TSI 01/13

Ford | Mazda | Volvo

028.230

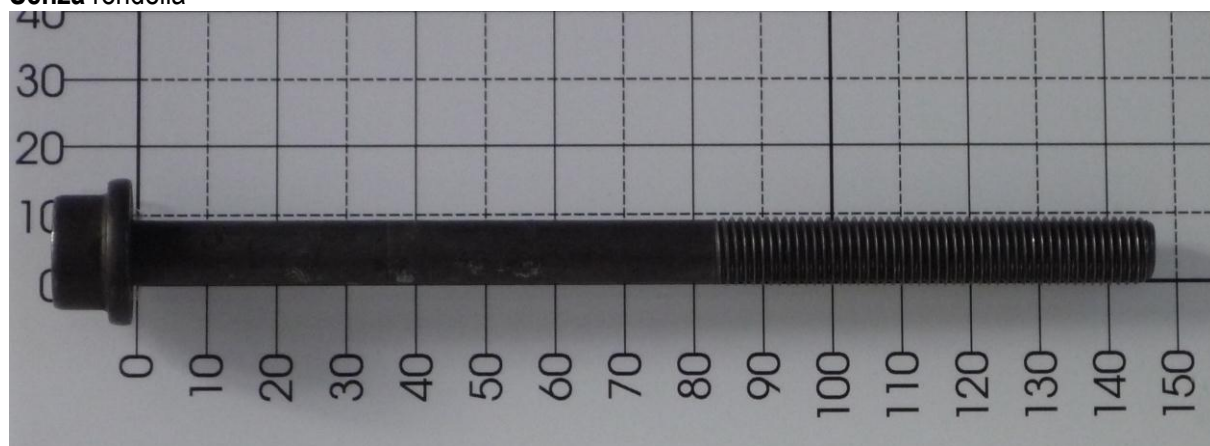
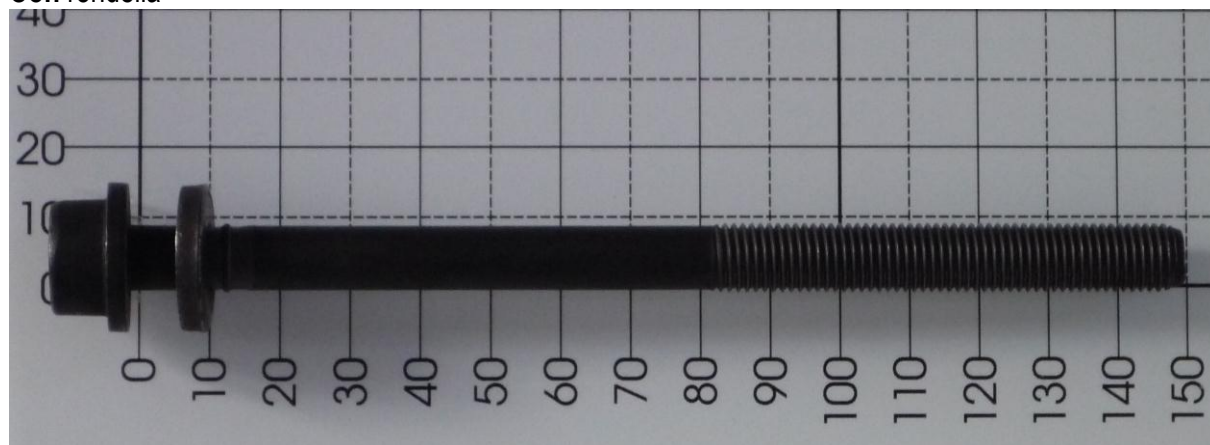
Nuova:

M10 x 1,25 x 145,5 Torx T55

Senza rondella

Sostituita:

M10 x 1,25 x 149,5 Torx T55

Con rondella

Le due viti fissaggio testata sono intercambiabili
